**PROBLEM NR 14** - AUDYTU W ZAKRESIE DOSTĘPNOŚCI ARCHITEKTONICZNEJ

INWESTOR:	GINIA BRZESKO UL.GŁOWACKIEGO 51, 32-800 BRZESKO
OBIEKT:	BUDYNEK GIMNEGO OŚRODKA SPORTU I REKREACJI W MOKRZYSKACH UL.KOŚCIELNA 1, 32-800 BRZESKO
LOKALIZACJA:	02 NR. 2474/10, 2474/9, 2474/13, 2474/8, 2473/55, 2473/54, MOKRZYSKA, GM. BRZESKO
BRANŻA:	TERMOMODERNIZACJA
TEMAT:	RZUT PARTERU - MODERNIZACJA
OPRACOWAŁ:	DATA:
mgr inż. TOMASZ FERENC spec. konstr.-budowl. bez ograniczeń 32-733 TRZCIANA 424 NR UPR. MAP/0101/WBK/17	
MAJ 2025r	
SKALA:	
1 : 100	
NR RYS.:	
A 1	
BUDŹO PROJEKTÓW, ARCHITON, LUDIA FERENC, TOMASZ FERENC S.C. 32-733 TRZCIANA 424 tel. 663 024 814	
Projekt wykonano w programie ZWCAD 2024

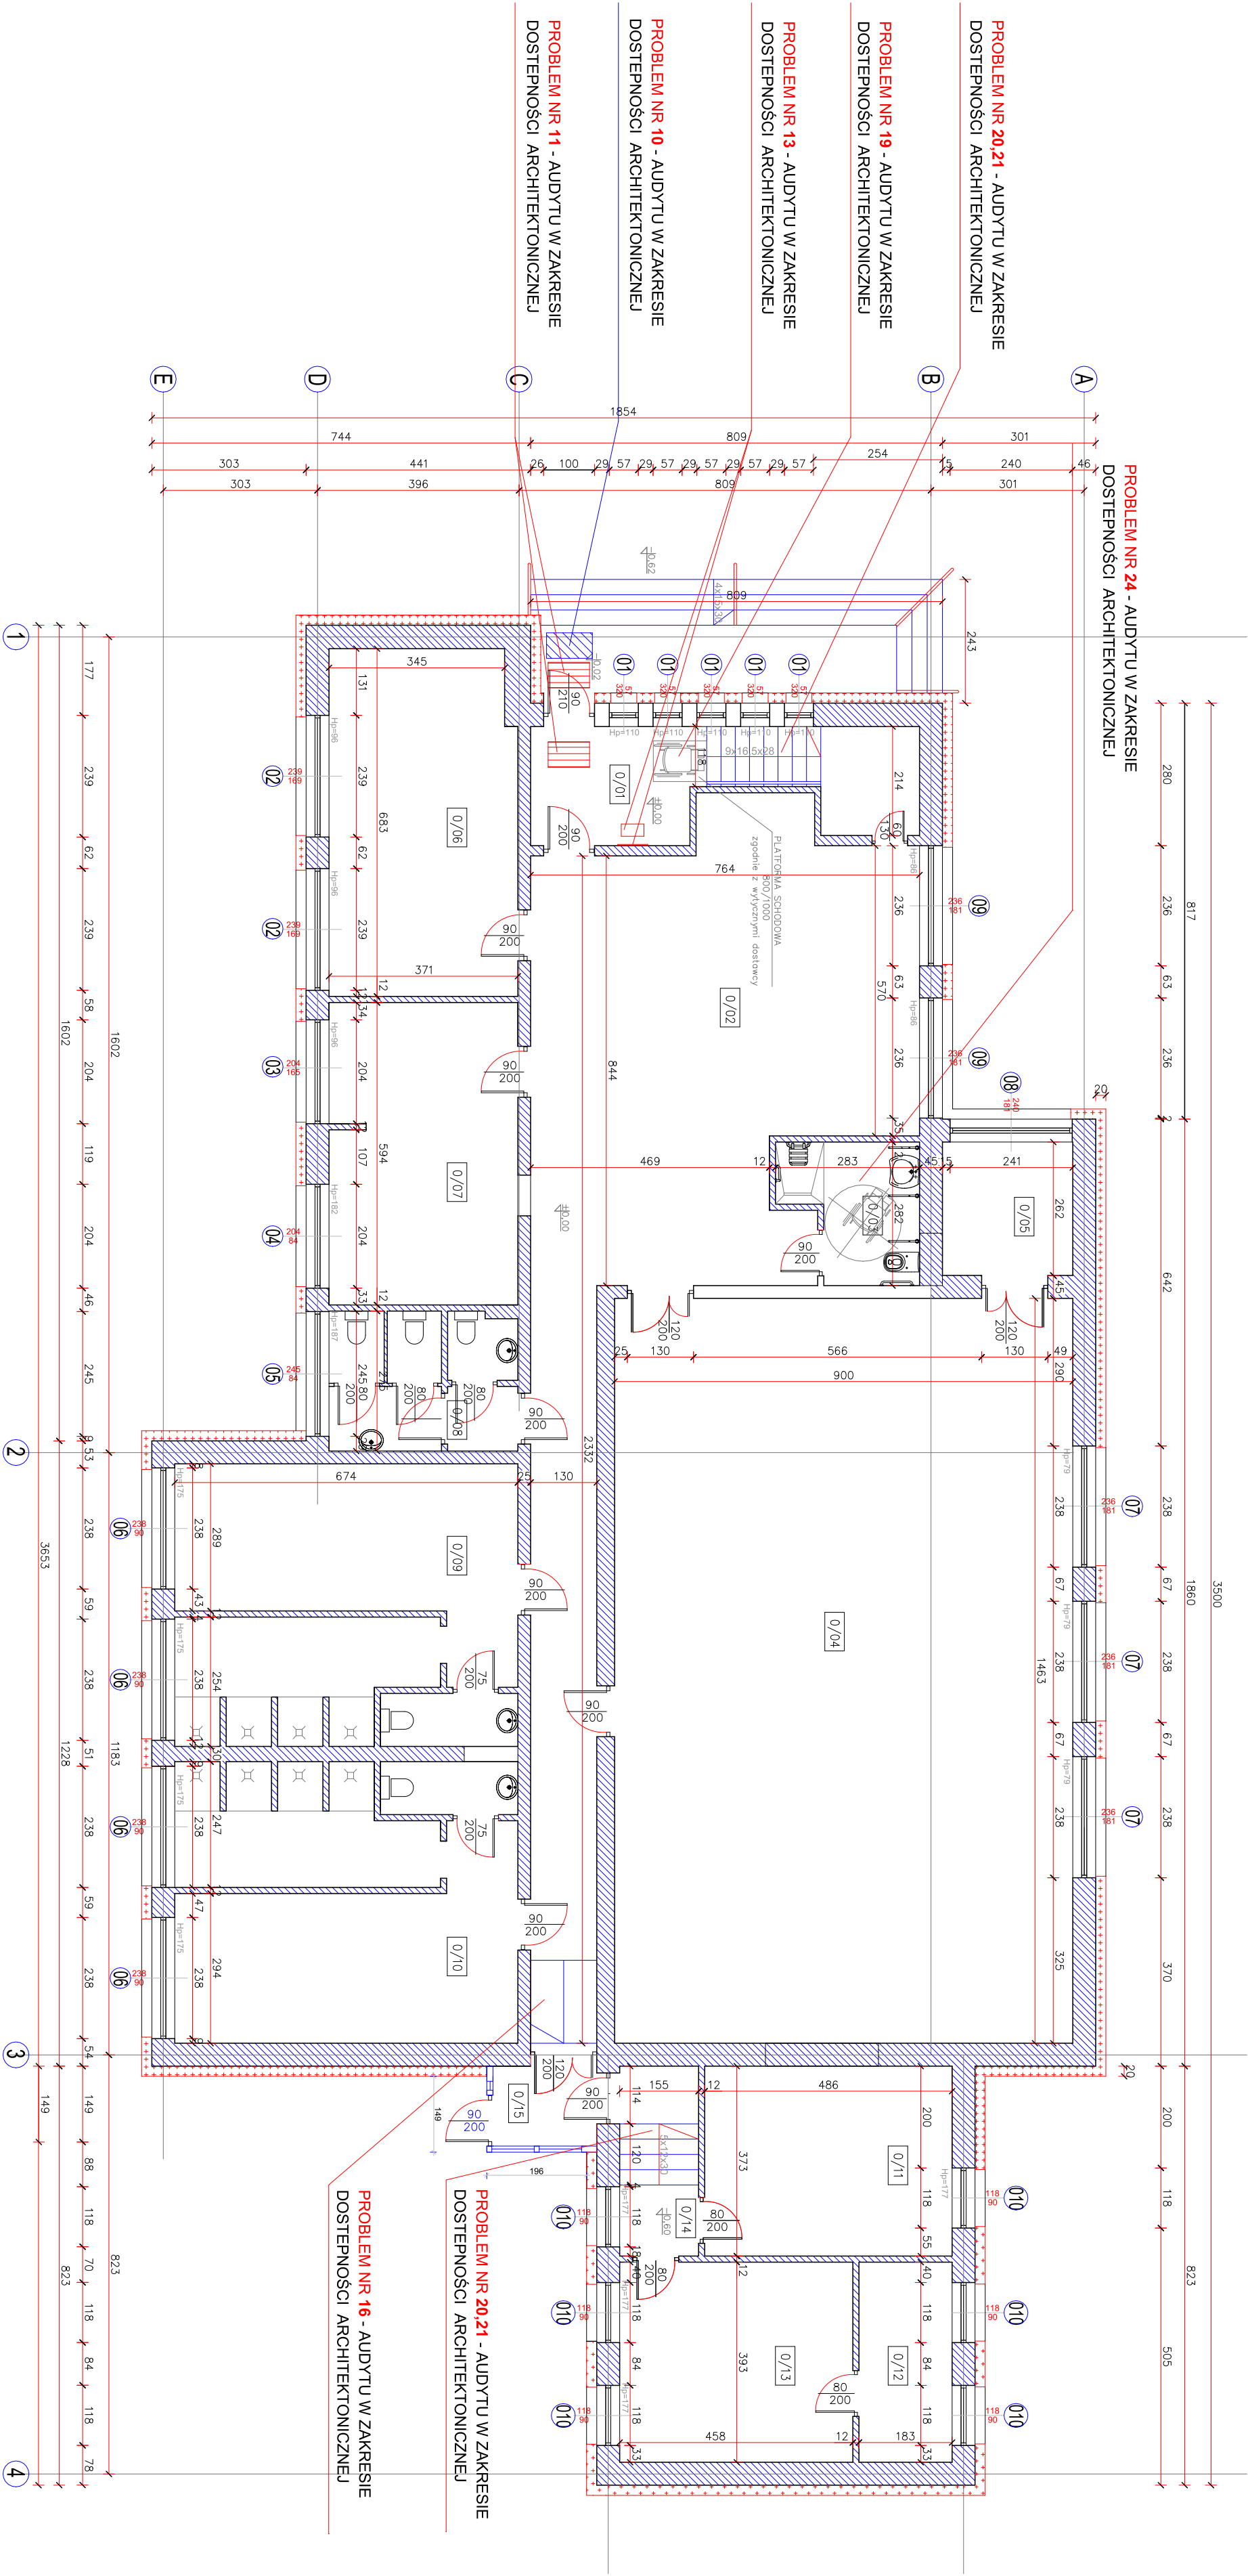
- drzwi do pomieszczeń ogólnodostępnych muszą być opisane w sposób dotykowy

**PROBLEM NR 15** - AUDYTU W ZAKRESIE DOSTĘPNOŚCI ARCHITEKTONICZNEJ

- na poziomie parteru drzwi muszą odróżniać się kontrastowo od koloru ścian oraz klamki nie mogą być w kolorze drzwi.

**PROBLEM NR 20, 21** - AUDYTU W ZAKRESIE DOSTĘPNOŚCI ARCHITEKTONICZNEJ

- Schody będą miały oznakowania kontrastowe stopni na poziomie parteru i poddasza.
- Schody będą miały fakturowe oznaczenia nawierzchni przed początkiem i końcem schodów na poziomie parteru i poddasza.

**PROBLEM NR 22** - AUDYTU W ZAKRESIE DOSTĘPNOŚCI ARCHITEKTONICZNEJ

- Zostanie wymieniona poręcz i balustrada przyschodowa na całej klatce schodowej w czasie instalacji podnośnika przy/schodowego.

**PROBLEM NR 23** - AUDYTU W ZAKRESIE DOSTĘPNOŚCI ARCHITEKTONICZNEJ

- Na poziomie schodów przy istniejących oknach zostaną zastosowaną poręczę zabezpieczające - zgodnie z zaleceniami

**PROBLEM NR 25** - AUDYTU W ZAKRESIE DOSTĘPNOŚCI ARCHITEKTONICZNEJ

- Biblioteka zostanie wyposażona w urządzenia wspomagające słyszenie.

**PROBLEM NR 28** - AUDYTU W ZAKRESIE DOSTĘPNOŚCI ARCHITEKTONICZNEJ

- Biblioteka zostanie wyposażona w urządzenia techniczne poprawiające widzenie (lupy lub powiększalnik)

**PROBLEM NR 29** - AUDYTU W ZAKRESIE DOSTĘPNOŚCI ARCHITEKTONICZNEJ

- Po dokonaniu modernizacji obiektu zostanie zaktualizowana procedura ewakuacji pod kątem ewakuacji osób ze szczególnymi potrzebami oraz sprzętu niezbędnego do tego typu ewakuacji.

**PROBLEM NR 30** - AUDYTU W ZAKRESIE DOSTĘPNOŚCI ARCHITEKTONICZNEJ

- Zostanie opracowana i zamieszczona procedura wstępu na teren obiektu osoby z psem asystującym lub psem przewodnikiem.
